桃園市政府水務局會議紀錄

一、會議案由：「水汴頭排水幹線綠廊環境改善工程」(修正一版)及「街口溪生態水岸步道計畫(大溪國中至中華路 121 巷護岸及步道改善工程)」(修正一版)細部設計書圖工作小組審查會議

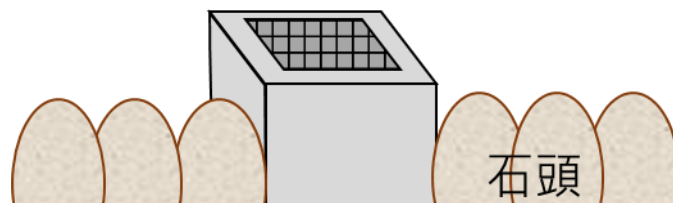
14. 春日路節點廣場勿刻意種植樹木。

15. 護欄高度過高，建議降至 110 cm。
